Análisis del Recurso de Reconsideración interpuesto por Electro Sur Este S.A.A. contra la Resolución N° 112-2024-OS/CD

Lima, julio de 2024

Con relación al Área de Demanda 10, el 01 de julio del 2024, ELSE interpuso, ante el Consejo Directivo de Osinergmin, recurso de reconsideración impugnando la Resolución 112, cuyo análisis es materia del presente informe.

Figura 2.
Datos de Placa TP 33/22,9/10 kV SET Oropeza

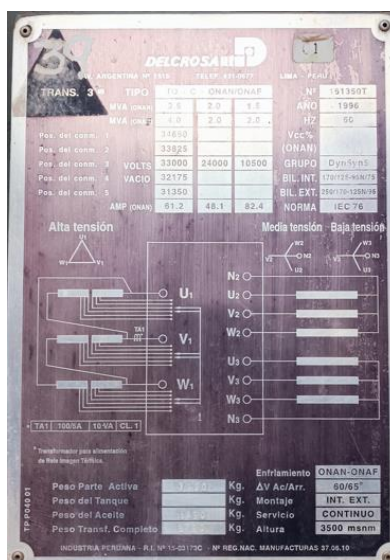
ELSE señala que el TP 33/22,9/10 kV de 4/2/2 MVA de la SET Oropeza es antiguo (28 años de antigüedad), dado que inicialmente operaba en la SET Huaro y luego se trasladó a la SET Oropeza. Así también, menciona que la no renovación implica un riesgo para la atención de la demanda, y que después del período 2025-2029 el equipo contará con 33 años.

ELSE agrega que, en el PI 2017-2021 se aprobó la implementación de 3 celdas en 22,9 kV (transformación, medición y alimentación) para la SET Oropeza, las cuales se encuentran operando desde mayo del 2021 y que a la fecha se viene realizando el traslado de carga de la barra de 10 kV a la barra de 22,9 kV, lo que no garantiza cumplir con los indicadores de calidad exigidos en la NTCSE debido a su antigüedad.

En ese sentido, ELSE reitera la solicitud de reemplazar el transformador de la SET Oropeza para el año 2028, fecha que considera los tiempos que se incurre en las acciones previas, convocatorias, adjudicaciones, expedientes técnicos, permisos, adquisiciones y montaje electromecánico.

De la revisión de la información obtenida durante las visitas de campo realizadas por Osinergmin para el presente proceso, se ha verificado que el año de fabricación del TP de 33/22,9/10 kV de 4/2/2 MVA de la SET Oropeza es el año 1996 (ver Figura 2), por lo tanto, en el año 2028 el transformador de potencia tendrá 32 años de operación superando con ello su vida útil. Por lo mencionado, se considera necesario la renovación del transformador de potencia para garantizar la calidad de suministro de la demanda atendida desde la SET Oropeza, para su implementación en el año 2028, en línea con la propuesta de la recurrente. Consecuentemente corresponde dar de baja el transformador existente en el año 2028.

Ahora bien, considerando la proyección de la demanda consignada en el Formato F-202, en el año 2054 la demanda en la SET Oropeza alcanzará 4 MVA, por lo tanto, el nuevo transformador de potencia será 33/22,9/10 kV de 15/15/15 MVA por estandarización.

Por los argumentos señalados en la sección 2.4.2, este petitorio debe ser declarado fundado.

Figura 3.
Evaluación de alternativas (Alternativa 1 SET Tintaya 138 kV, Alternativa 2 SET Tintaya Nueva 220 kV)

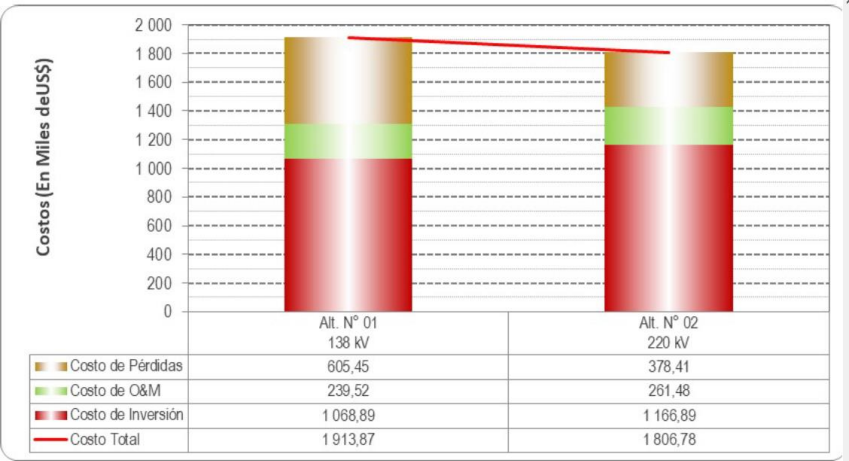
ELSE señala que, la implementación del nuevo transformador de potencia propuesto por Osinergmin de 138/22,9 kV en la SET Tintaya, de propiedad de la Minera Tintaya, será compleja debido a la solicitud de los permisos para desarrollar los estudios, construcción y posterior operación y mantenimientos, y los estándares de seguridad y ambiental son más exigentes, lo que no está considerado en los módulos de inversión de Osinergmin.

ELSE añade que, no se tendrá libre acceso a la subestación para los trabajos de operación y mantenimiento, porque dependerá de la disponibilidad y/o programación que tenga la minera, lo que no permitirá garantizar los indicadores de calidad de la NTCSE; y que ELSE proyecta realizar un enlace en 60 kV la SET Tintaya Nueva con la SET Llusco, para ello se debe tener previsto una barra de 60 kV en la SET Tintaya Nueva.

Por lo expuesto, ELSE solicita que se apruebe la implementación de un transformador de potencia de 220/60/22,9 kV y 20/20/20 MVA con sus respectivas celdas de protección en la SET Tintaya Nueva para el año 2028, considerando los tiempos que incurre en las acciones previas, convocatorias, adjudicaciones, expedientes técnicos, permisos (más complejos en zonas mineras), adquisiciones y construcción.

Adicionalmente, ELSE en el desarrollo de alternativas presentadas en su propuesta final del PI 2025-2029, cuando evaluó los costos de la Alternativa 1: TP 138/22,9 kV de 20 MVA y celdas asociadas en la SET Tintaya; y, la alternativa 2: TP 220/22,9 kV de 20 MVA y celdas asociadas en la SET Tintaya Nueva, los costos de inversión, y operación y mantenimiento resultaron menores ubicando el nuevo transformador en la SET Tintaya (ver Figura 3).

Por lo expuesto, no corresponde aprobar la implementación de un transformador de 220/60/22,9 kV de 20/20/20 MVA con sus respectivas celdas de transformación en la SET Tintaya Nueva.

Por los argumentos señalados en la sección 2.6.2, este petitorio debe ser declarado infundado.
